Referencia: Control y seguimiento movimiento de tierra (Contrato No. 1501290034).

INFORME SCIA

MOVIMIENTOS DE TIERRAS Y OBRAS DE ESTABILIDAD

**BODEGAS DE AVICAL
ALTO TABLAZO – VIA A CHINCHINA
AVICAL**

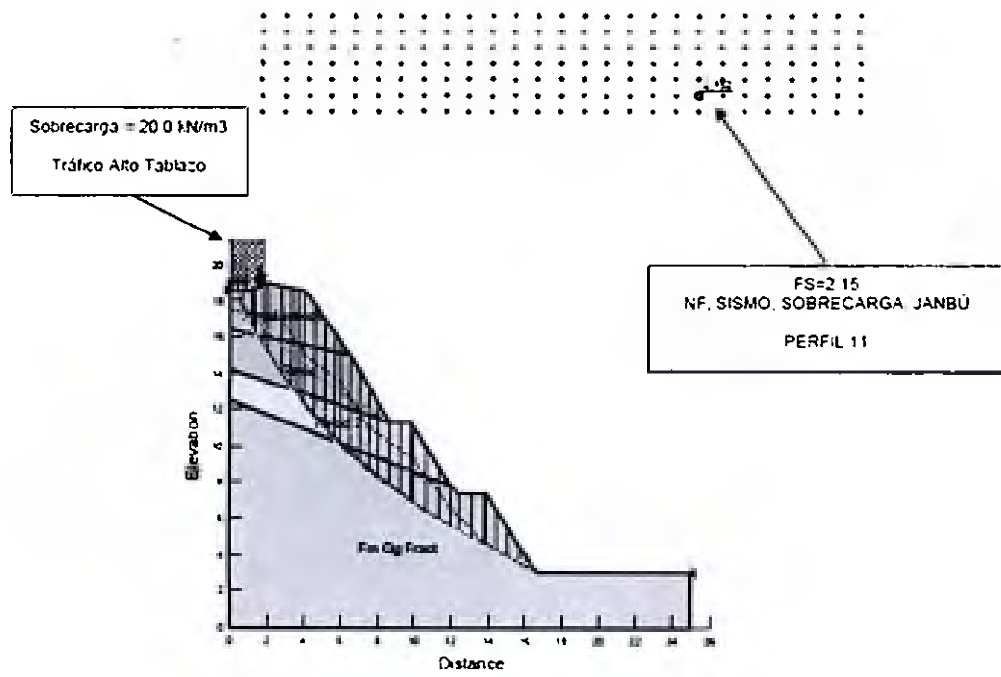
Fs=2.15, satisfactorio \rightarrow Fs=1.05 exigido para taludes normales, con nivel freático y sismo. (NSR-10).
